Service Bulletin

MG480 / MG510 / MG515 / A950A MINCERS

Nouvelles grilles et nouveau couteau répondant à la norme TUV

JANVIER 2012

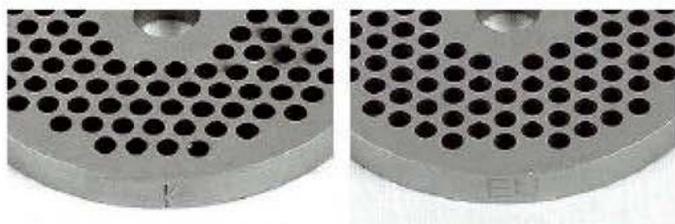
Comme les nouvelles pièces se ressemblent, pour les distinguer, elles sont marqués par «l'UE». Pour les grilles, ce sera sur le rebord et le couteau sur l'une des lames.

Les grilles et les couteaux standards vont maintenant commencer à être marqués par 'K', dans les mêmes positions. Les anciens stocks existant ne sont pas marqués, mais ceux-ci seront remplacés au cours temps par le 'K'.

FINE SCREEN

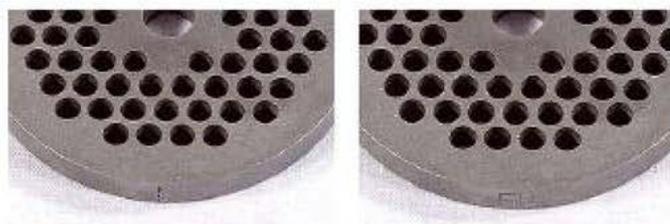
STANDARD
KW696885

TUV COMPLIANT
KW714429

MEDIUM SCREEN

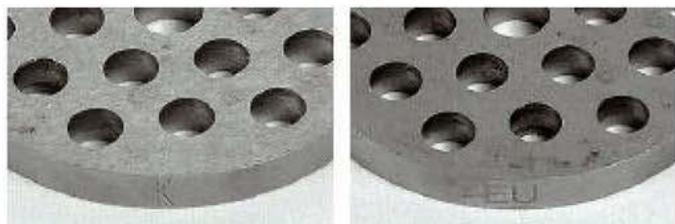
STANDARD
KW696897

TUV COMPLIANT
KW714430

COARSE SCREEN

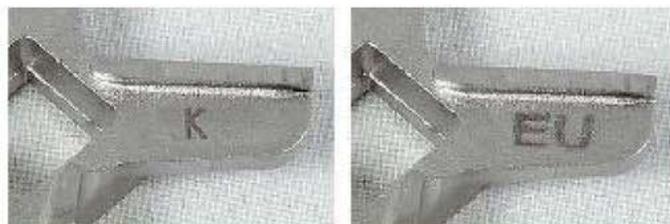
STANDARD
KW696902

TUV COMPLIANT
KW714428
